福斯润滑油（苏州）有限公司
年产10万吨润滑油剂项目一期工程（润滑油88408.89吨/
年、溶剂型润滑油1707.61吨/年、水溶性切削液7259.74
吨/年、自用润滑油添加剂1266.54吨/年）
安全设施竣工验收评价报告

（第一册：报告和附件）

安全设施竣工验收修改勘误表

整改内容：WCC 软件已换正版。

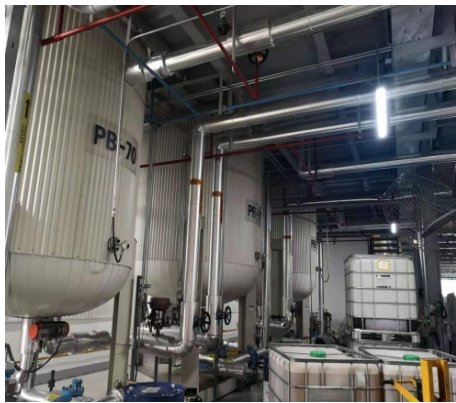
1	WCC 软件显示过期，建议更换正版。	已整改，详见附图。	
2	触摸屏安装在隔爆箱内，应核实触摸屏是否为隔爆防爆。	已与设备制造商联系确认，提供了商务确认函。	
3	甲类车间称重仪隔爆盒连接螺钉固定不全。	已整改，详见附图。	
4	甲类车间气体报警器、部分仪表安装缺少防爆密封接头。	已整改，详见附图。	
5	甲类库中有硫磺，报告中没有，建议核实。	已补充硫磺信息。	
6	补充气体报警器一览表；明确检测介质、区域报警器、手动操作联锁风机按钮位置等。	已补充气体报警器一览表。	
7	补充说明天然气调压柜安装位置和采取的安全措施。	已补充天然气调压柜安装位置和采取的安全措施。	
8	个别电机、电伴热电源进线电缆保护软管脱落；建议重新连接。	已整改，详见附图。	
9	甲类车间调和釜压力和液位共用取压口，建议压力单独设置根部阀。	根据设计要求进行了复核。	
10	明确控制室位置，如是否为独立防火分区、疏散是否符合要求、UPS 容量等。	控制室位于办公楼一楼；UPS 总容量为 40kVA，备用时间 30 分钟，UPS 电源设立在单独的电源间。	
11	细化控制系统运行情况说明。	已补充细化。
